**INFRASTRUTTURE FERROVIARIE STRATEGICHE DEFINITE DALLA LEGGE
OBIETTIVO N. 443/01
LINEA AV/AC TORINO – VENEZIA Tratta VERONA – PADOVA
Lotto funzionale Verona – Bivio Vicenza
PROGETTO ESECUTIVO
PRESIDI ANTI-RUMORE/VIBRAZIONI
BARRIERA ANTIRUMORE DA PROGR. 180+880,990 A PROGR. 181+763 LATO
SX - OPERE DI ELEVAZIONE
GENERALE
Relazione di confronto P.D. / P.E.**

GENERAL CONTRACTOR 	ALTA SORVEGLIANZA 				
Relazione di confronto P.D. / P.E.	Progetto IN17	Lotto 12	Codifica Documento E12 RO BA 67 B 0 002	Rev. A	Foglio 2 di 4

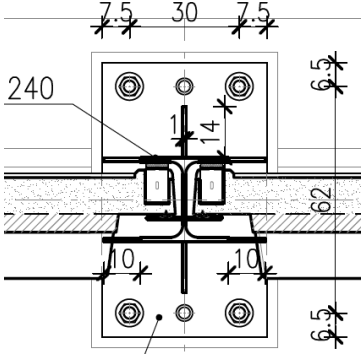
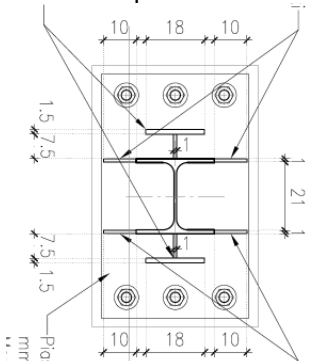
F01	180+880.990	181+429.995	CORDOLO																																																												
F02	181+429.995	181+441.995	TRATTO SU OPERA IN57																																																												
F03	181+441.995	181+765.002	CORDOLO																																																												
Irrigidimenti	<p>Nel PD, sono previsti irrigidimenti realizzati tramite piattini per un'altezza pari a 100cm.</p> 	<p>A seguito delle analisi dinamiche svolte sul tipologico di montante adottato per barriera H=3.75, si propongono irrigidimenti a "T" per un'altezza pari a 175cm.</p>
